Interessengemeinschaft „Vierwindenhöhe“

Bebauungsplan „Vierwindenhöhe 6. Änderung und Erweiterung“
Frühzeitige Öffentlichkeitsbeteiligung – Anregungen und Bedenken

Bebauungsplan "Vierwindenhöhe
6. Änderung und Erweiterung"

Bebauungsplan „Vierwindenhöhe 6. Änderung und Erweiterung“
Frühzeitige Öffentlichkeitsbeteiligung

Anlage 1

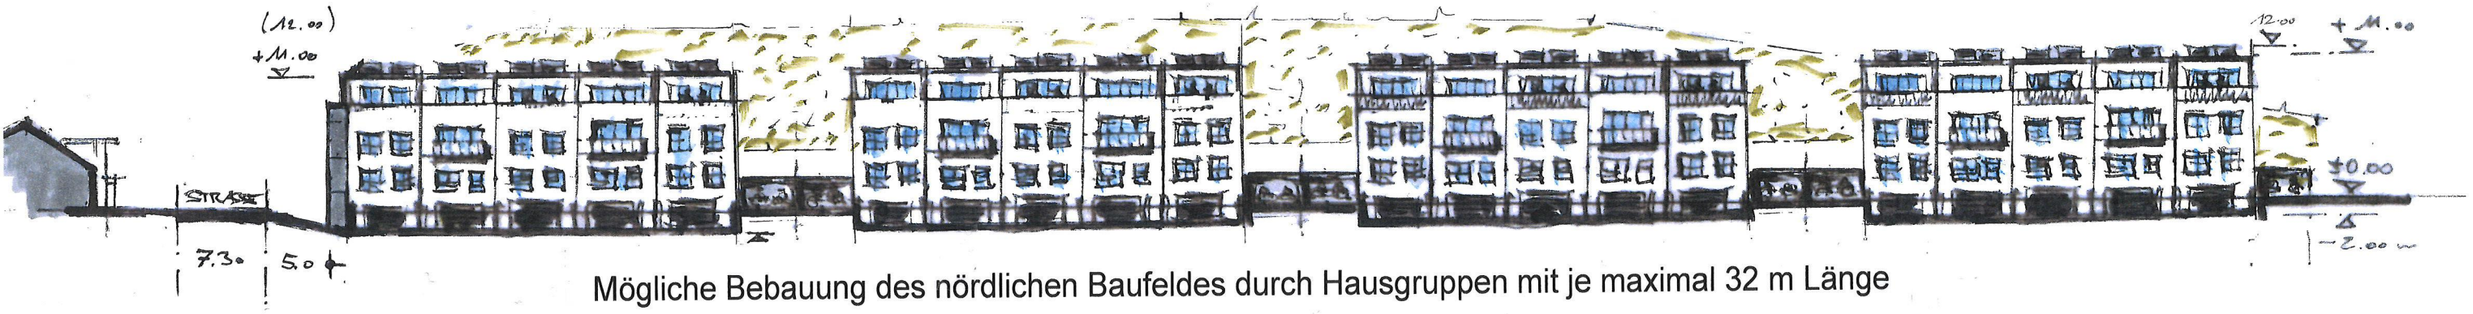
Bei genauerer Betrachtung der Textfestsetzungen stellt sich jedoch heraus, dass eine Bebauung in Höhe und Massivität möglich ist, die diesem Ziel unserer Ansicht nach nicht gerecht wird. Um dies zu veranschaulichen, haben wir im beigefügten Plan (Anlage 1) dargestellt, wie eine Bebauung oberhalb der Straße Vierwindenhöhe (gegenüber der vorhandenen Wohnbebauung Nr. 66-86) gemäß der vorliegenden Bebauungsplanänderung aussehen kann:

- aufgrund der abweichenden Bauweise sind Gebäudereihungen bis zu 32 m Länge möglich,
- mit einem Kellergeschoss, das kein Vollgeschoss ist, aber trotzdem von der Straße aus in Erscheinung tritt, wenn man von der Straße aus runter fährt in eine Garage
- mit 2 Vollgeschossen (Erdgeschoss und Obergeschoss)
- und einem Dachgeschoss, dass kein Vollgeschoss ist.

Unter Einhaltung der maximalen Gebäudehöhe mit Satteldach von 12 m bzw. 11 m mit Staffelgeschoss, gemessen ab OK Straße, können 2,50 m sichtbare Höhe vom Kellergeschoss (unterhalb der OK Straße) entstehen, sodass die tatsächlich in Erscheinung tretende Gebäudehöhe z.B. 14 m betragen kann. Zusätzlich sind ausnahmsweise Überschreitungen von bis zu 1,50 m durch Aufzugsschächte, Treppenhäuser usw. möglich.

32 m Gebäudelänge anstatt 50 m (bei „offener Bauweise") klingen zunächst nach einer deutlichen Reduzierung. Bei Betrachtung der möglichen Gesamtbaukörper wird jedoch die Massivität einer möglichen Bebauung sichtbar. Zusätzlich können die Lücken zwischen den Wohngebäudereihen mit Garagen geschlossen werden, sodass optisch eine ununterbrochene Bebauung entlang der Straße entstehen kann.

Daher halten wir die Bebauung durch Häuserreihen in diesem Bereich für zu massiv und bitten, hier nur Einzel- und Doppelhäuser zuzulassen, wie im ursprünglichen Bebauungsplan festgesetzt.
Ergänzend merken wir hierzu an, dass 130 Unterschriften von Anwohnern gesammelt wurden, die sich gegen eine derart massive Bebauung aussprechen. Die Unterschriftensammlung der Interessengemeinschaft „Vierwindenhöhe" wird dem Bürgermeister gleichzeitig mit diesem Schreiben eingereicht.

Anlage 2

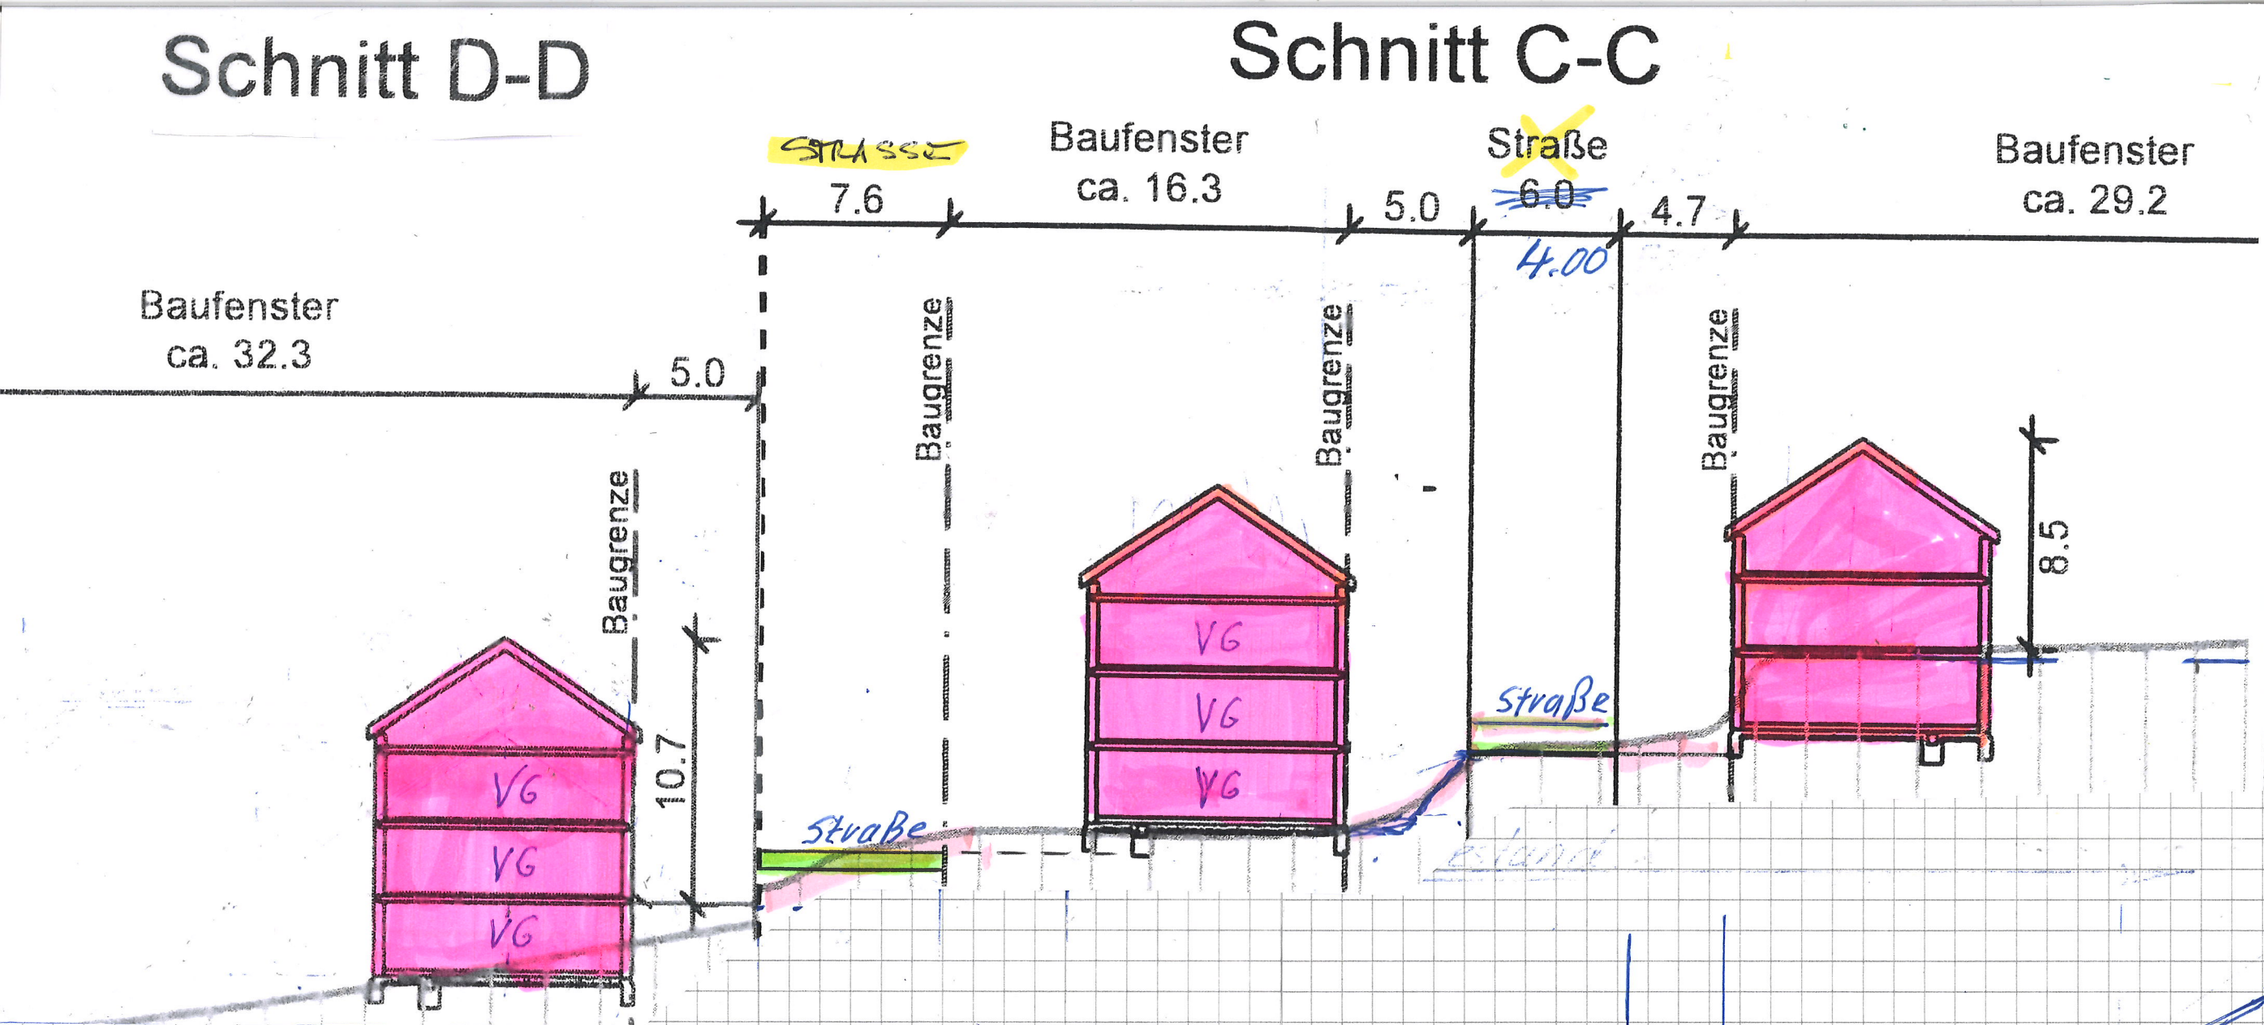
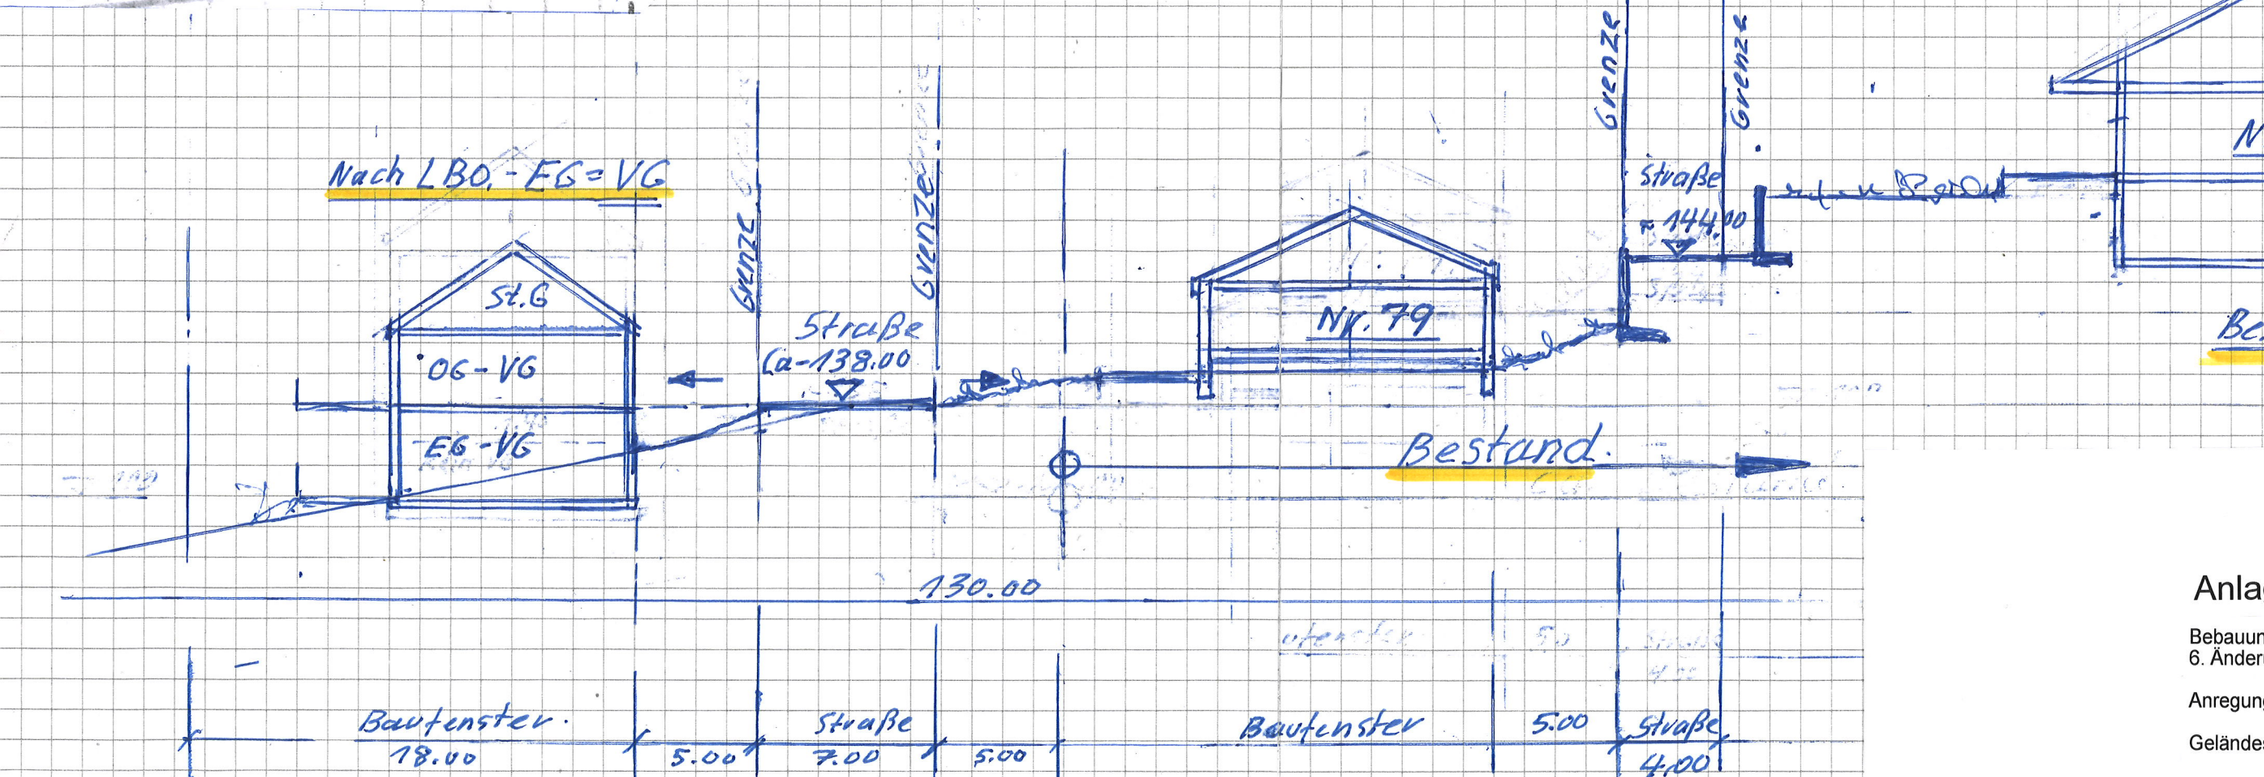
Diese Festsetzung gilt u.a. für die Grundstücke Haus Nr. 77, 79 und 79a. Wir haben in den beigefügten Geländeschnitten (Anlage 2) die vorhandenen Gebäude dargestellt und demgegenüber die zulässigen Gebäudehöhen gemäß den neuen Festsetzungen. Wir können uns kaum vorstellen, dass diese Massivität und Höhe einer zukünftigen Bebauung gewollt oder beabsichtigt sind – wohlgemerkt mit einer Gesamtgebäudelänge von Wohnhausgruppen von max. 32 m Länge!

Im alten Bebauungsplan waren die Gebäudehöhen durch maximal 2 Vollgeschosse, maximale Drempelhöhe und Dachneigung begrenzt und es waren nur Einzel- und Doppelhäuser zulässig. So konnten Gebäude von maximal 8,0 m Höhe entstehen, was sich auch im Bestand zeigt.

Wir bitten daher, diese Festsetzungen aus dem bisherigen Bebauungsplan wieder aufzunehmen, d.h. das Nicht-Anrechnen von Vollgeschossen im Kellerbereich zu streichen.

Anlage 1

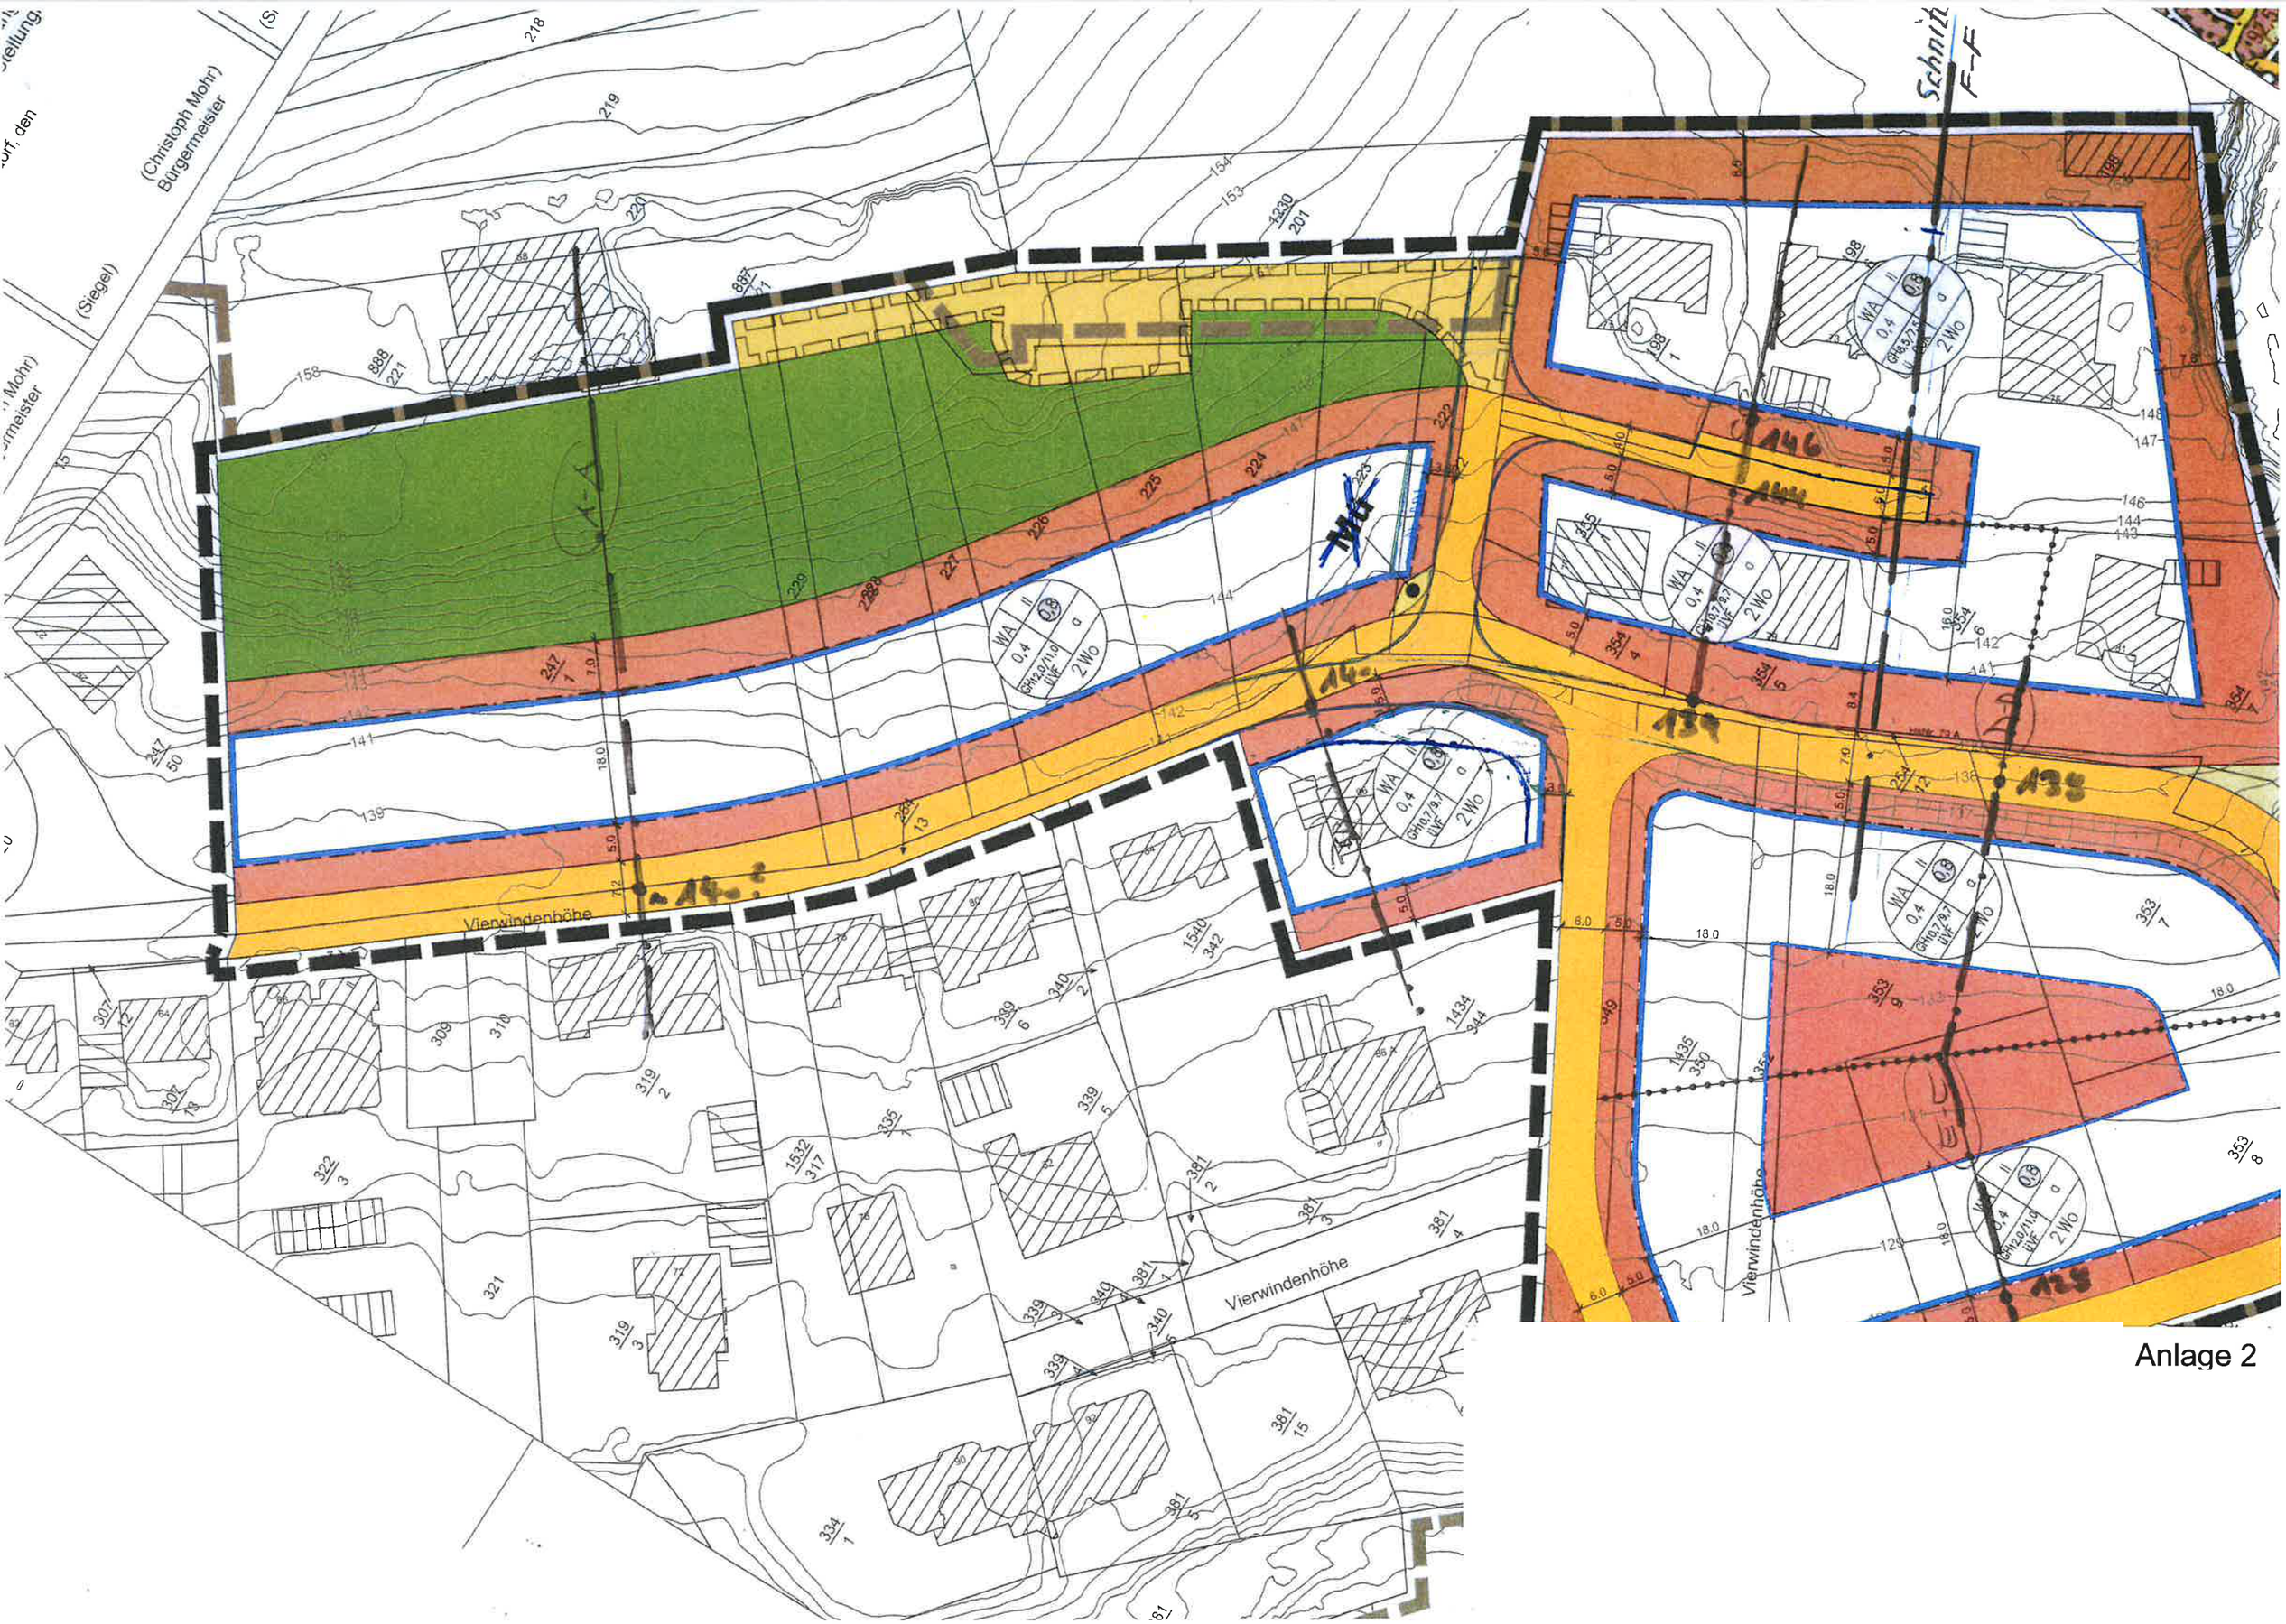
1. Festsetzung der Erschließungsstraße im Bereich der Hausnummern Vierwindenhöhe Nr. 77 und 86:
   Die Straßenführung ist hier im Vergleich zum alten, bisher gültigen Bebauungsplan derart verändert, dass die Straße im Kreuzungsbereich nach Nordosten, d.h. in den Berghang hinein verschoben wurde. Dies bedeutet zwar für das Grundstück Haus-Nr. 86 einen deutlichen Vorteil, da hier das Grundstück und das Baufeld größer werden, der Ausbau der Straße wird jedoch deutlich teurer wegen den dann erforderlichen Abböschungen und Abfangungs-Maßnahmen. Kosten, die hinterher die Allgemeinheit zu tragen hat. Das Verschwenken der Straße bedeutet außerdem, dass die Stichstraße in Richtung Nordosten noch steiler wird, als der bisher vorhandene Fahrweg, was die bereits auftretenden Probleme im Winter bei Eis und Schnee verschärft. Nicht zuletzt ist zu bedenken, dass das Grundstück Haus-Nr. 77 hier sehr benachteiligt wird. Durch die neue Straßenlage wird massiv in die Grundstückseinfassungen und Außenanlagen eingegriffen, wobei das Baufeld nicht einmal das vorhandene Wohnhaus einschließt.

Auswirkungen aufgrund der Gegebenheiten vor Ort zu prüfen. Der bisher ausgewiesene Straßenverlauf orientierte sich am Geländeverlauf – ohne die oben beschriebenen Nachteile. In den beigefügten Lageplan-Ausschnitten haben wir unseren Änderungsvorschlag für den Straßenverlauf dargestellt (Anlage 1) und in der 2. Zeichnung die Änderung auf der ursprünglichen Lage im Kreuzungsbereich aufgezeigt (Anlage 2). Wir bitten, die Ausweisung der Erschließungsstraße aufgrund der o.g. Gründe entsprechend zu ändern.
